Ref. "Estudio, Diseño, Construcción, Operación y Mantenimiento del Sistema de Recolección y Tratamiento de las Aguas Residuales de la Ciudad de Santiago, Provincia De Veraguas".

MINISTERIO DE AMBIENTE
DIRECCIÓN DE EVALUACIÓN DE IMPACTO AMBIENTAL
VERIFICACIÓN DE REQUISITOS DE MODIFICACIONES DE ESTUDIOS DE IMPACTO AMBIENTAL

MODIFICACIÓN AL EsIA: ESTUDIO, DISEÑO, CONSTRUCCIÓN, OPERACIÓN Y MANTENIMIENTO DEL SISTEMA DE RECOLECCIÓN Y TRATAMIENTO DE AGUAS RESIDUALES DE LA CIUDAD DE SANTIAGO, PROVINCIA DE VERAGUAS.

MODIFICACIÓN AL ESTUDIO DE IMPACTO AMBIENTAL, CATEGORÍA II

Plano 2: Eje 464

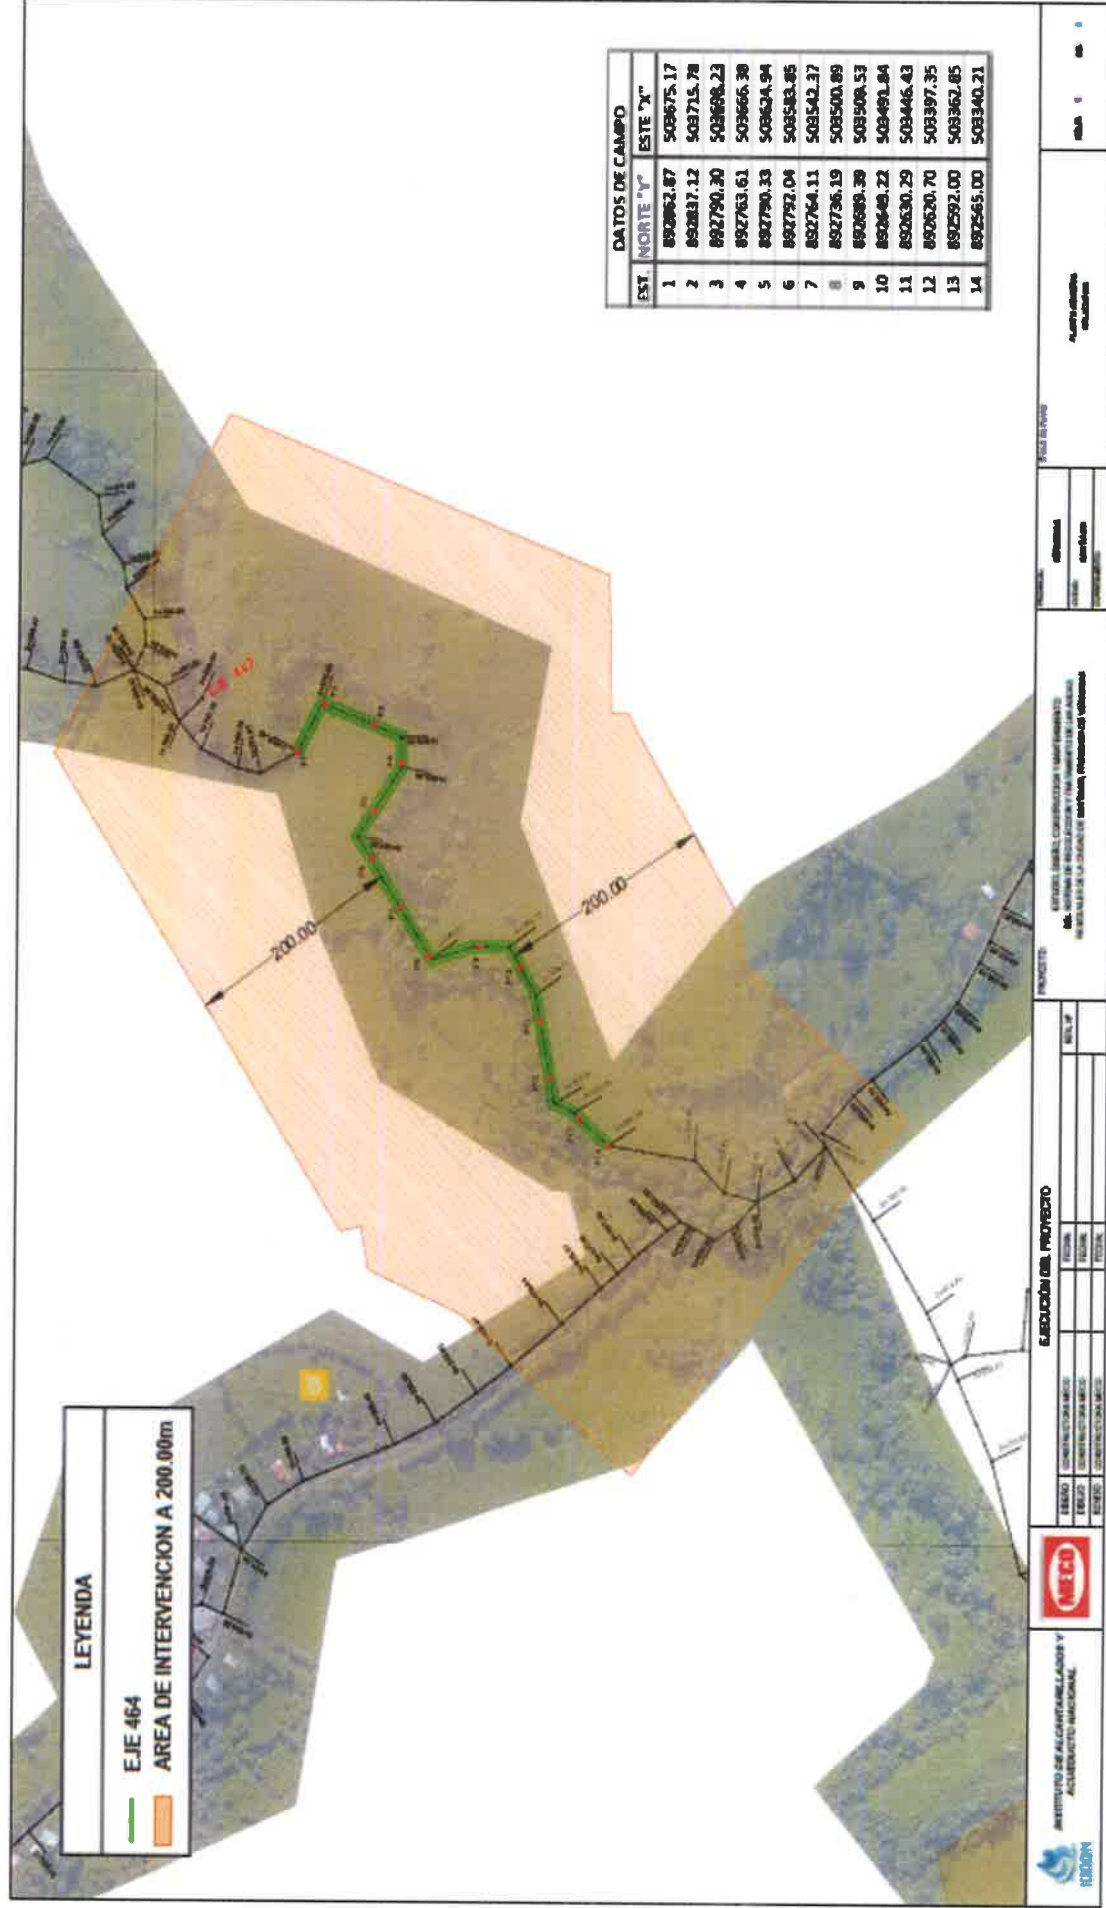
Ministerio de Ambiente de Veraguas, durante el recorrido, se comunicó que se están contemplando variaciones en los alineamientos (eje 464), indicar:

Analizando el área espacial (buffers), que genera el eje denominado 464 (en verde), a una distancia de 200 metros se tiene, que el mismo no afecta ninguna vivienda, cabe resaltar que el puente vehicular y la calle no serán intervenidos con fragmentación.
